Der Landrat

Datum: **01.07.2019**
Zimmer-Nr.: 4057
Auskunft erteilt: Herr Bruns

Raumordnungsverfahren für die 380 kV – Höchstspannungsleitung Wehrendorf – Gütersloh gemäß Energieleitungsausbaugesetz (EnLAG) Projekt Nr. 16; Abschnitt Wehrendorf (Bad Essen) – Umspannanlage Lüstringen (Stadt Osnabrück) hier: Einleitung des Raumordnungsverfahrens mit integrierter Prüfung der Umweltverträglichkeit gem. § 15 Raumordnungsgesetz des Bundes und § 9 ff. Niedersächsisches Raumordnungsgesetz

Abbildung 19: Verortung der Schelenburg.

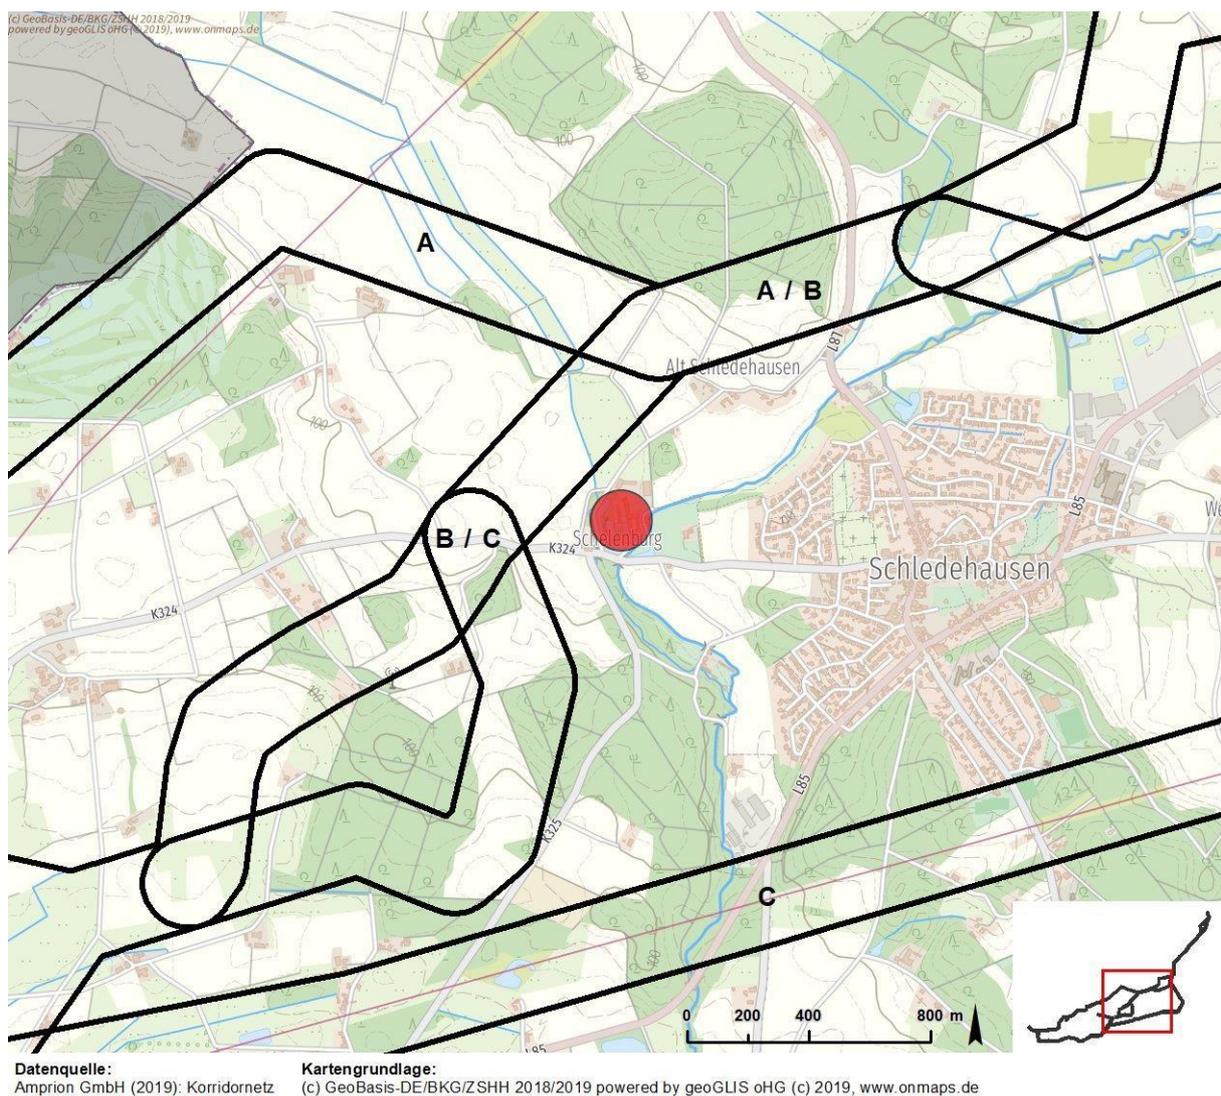
Dass die genauen Masttypen und -standorte sowie die KÜS-Standorte noch nicht feststehen, rechtfertigt nicht, die Beschreibung potenzieller Auswirkungen auf die Schelenburg – wie gemäß Untersuchungsrahmen gefordert – auszulassen bzw. lediglich die generelle Untersu-

chungsmatrix anzuwenden. Über die bloße Kurzbeschreibung und die Angabe der Entfernungen zu den einzelnen Korridorvarianten geht die inhaltliche Auseinandersetzung mit der Schelenburg nicht hinaus. Eine genauere Untersuchung scheint aus gutachterlicher Sicht vor dem Hintergrund der Bedeutung der Schelenburg jedoch geboten. So wäre sinnvoll gewesen, in verschiedenen Szenarien, etwa für unterschiedliche Masttypen und -standorte, die spezifischen Auswirkungen auf die Schelenburg zu beschreiben und zu bewerten. Dies hätte beispielsweise mit Hilfe von 3D-Visualisierungen geschehen können. Dadurch hätten bereits auf Ebene der Raumordnung Vorgaben für die Planfeststellung abgeleitet werden können, indem etwa bestimmte Masttypen und -standorte im Falle einer Freileitungsbauweise ausgeschlossen, andere dafür präferiert würden. Dies wurde jedoch gänzlich auf das Planfeststellungsverfahren (PFV) verschoben. Dies erscheint aus gutachterlicher Sicht äußerst fragwürdig, da die Auswirkungen auf die Schelenburg auch für die Entscheidung über den Vorkorridor eine gewichtige Bedeutung besitzen könnten, die Korridorwahl allerdings bereits vor Beginn des PFV getroffen wird. Beschreibung und Bewertung der spezifischen Auswirkungen auf die Schelenburg sind aus gutachterlicher Sicht demnach gemäß den Vorgaben des Untersuchungsrahmens nachzuholen.

Abbildung 20: Belastung und Entlastung im FFH-Gebiet „Mausohr-Jagdgebiet Belm“

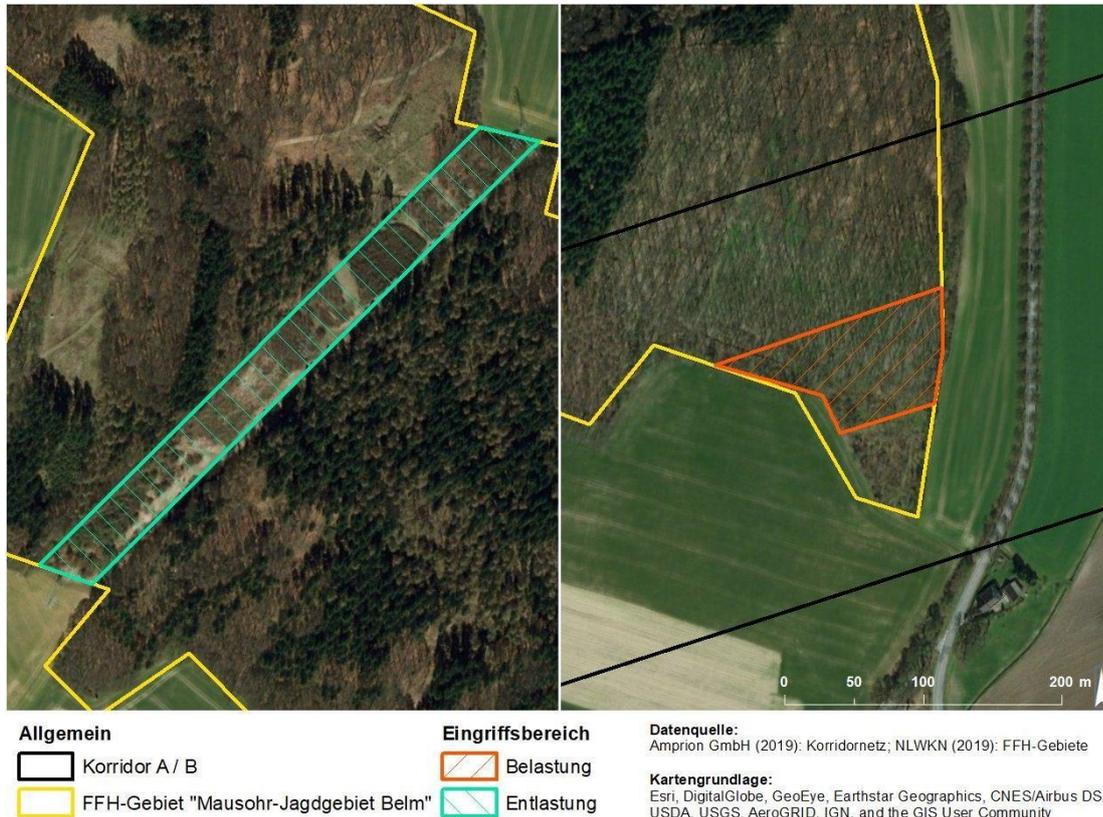
In diesem Zusammenhang ist in den ROV-Unterlagen der Hinweis enthalten, der Orientierungswerte von 8.000 m² (Stufe II) bzw. 16.000 m² (Stufe III) für den „quantitativ-absoluten Flächenverlust“ bei direktem Flächenentzug von Jagdhabitaten des großen Mausohrs gemäß Lambrecht und Trautner (2007) würden nicht überschritten werden. Da zum jetzigen Zeitpunkt die exakte Trassenführung nicht feststeht, ist insbesondere nicht gesichert, ob Stufe II (8.000 m²) nicht doch überschritten werden könnte. Bei der Angabe von „ca. 0,8 ha“ für den Flächenbedarf der Schneise innerhalb der ROV-Unterlagen erscheint dies relativ wahrscheinlich und die Einschätzung der VHT entsprechend wagen.

Ferner wird in der Natura-2000-Prüfung als Grund für die Nicht-Überschreitung der Erheblichkeit hinsichtlich der Beeinträchtigung des Großen Mausohrs angeführt, der Verlust von 0,8 ha sei „keinesfalls als Komplettverlust an Jagdlebensraum zu beurteilen“ (ROV-Unterlagen, Natura-2000-Untersuchung, S. 28). Wir stimmen zwar zu, dass dies kein Komplettverlust darstellt, aber weisen gleichzeitig ausdrücklich darauf hin, dass nicht ausschließlich ein Komplettverlust an Jagdlebensräumen die Überschreitung der Erheblichkeitsschwelle begründet. Dies kann in der Regel schon beim Verlust von Teilflächen der Fall sein. Wie ausgeführt, ist in Engstelle 5 entgegen den Darstellungen der ROV-Unterlagen aus gutachterlicher Sicht möglicherweise mit erheblichen Beeinträchtigungen des FFH-Gebietes „Mausohr-Jagdgebiet Belm“ und des Schutzgutes Mensch (siehe Kapitel 4.6) zu rechnen. Damit bewerten wir eine Erdverkabelung in geschlossener Bauweise (beispielsweise mittels HDD-Verfahren) als die zielführendste Möglichkeit, den Bereich ohne das Eintreten erheblicher Beeinträchtigungen des FFH-Gebiets „Mausohr-Jagdgebiet Belm“ und des Wohnumfeldschutzes zu ermöglichen. Die Erdverkabelung betrachten wir auch vor dem rechtlichen Hintergrund als geboten, da hier zwei Kriterien der Erdverkabelung gemäß EnLAG zutreffen: § 2 Abs. 2 Satz 1 und Satz 4 EnLAG.
